Arealentwicklung Bahnhof Ost, Baufeld D "Rosenhof", Illnau-Effretikon

Empfehlungen für die Bereinigung des Richtprojekts

2. Beurteilung vom 5.7.2018

Richtprojekt Ebene Hof

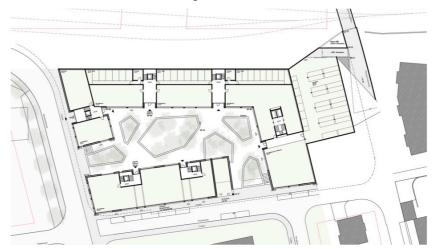
Nebst den Zugängen aus dem Hof sind nun alle Treppenhäuser im Winkelbau auch ab der Strasse erschlossen. Die Kritik aus der Zwischenbesprechung wurde damit umgesetzt.

Die Zugänge zu den Wohnungen im Ost-Gebäude erfolgen ab dem Innenhof. Beidseitig zugängliche Treppenhäuser wären möglich, dies sollte jedoch nicht vorgeschrieben werden, damit mögliche Nutzer (Interessenten), die durchgehende Geschossflächen wünschen, nicht ausgeschlossen werden.

Ein Zugang zum Ostgebäude von der Florastrasse her ist nicht zwingend. Zugunsten der Flexibilität der EG-Nutzung kann darauf verzichtet werden; die Hofzugänge genügen.

Richtprojekt Ebene Platz

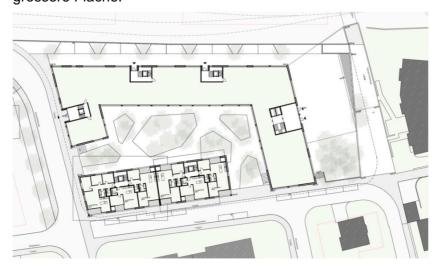
Der Zugang zur unterirdischen Velostation erfolgt am westlichen Rand des Platzes. Daneben befindet sich neu eine breite Treppenanlage, die sich mit der Neigung der Rampe verkürzt und bis auf das Niveau des Platzes ausläuft.

Die Personen-/Velounterführung geht über in eine grosszügige Ausweitung des öffentlichen Raumes. Der Platz ist ausgestattet mit festen Sitzbänken und einer mobilen Bestuhlung sowie mit einer teilweise intensiven, konzentrierten Baumbepflanzung.

Mit dem Verschränken des Platzes mit der Unterführungsfläche und einer einheitlichen Materialisierung entsteht eine optisch grössere Fläche.

Es ist zu prüfen, ob die Treppenanlage noch etwas verlängert werden kann, um dieser mehr Präsenz zu geben.

Eine Öffnung der Personenunterführung zur Velostation wäre wünschenswert und sollte langfristig, im Zusammenhang mit der weiteren Bebauung auf dem SBB-Areal, optimiert werden.
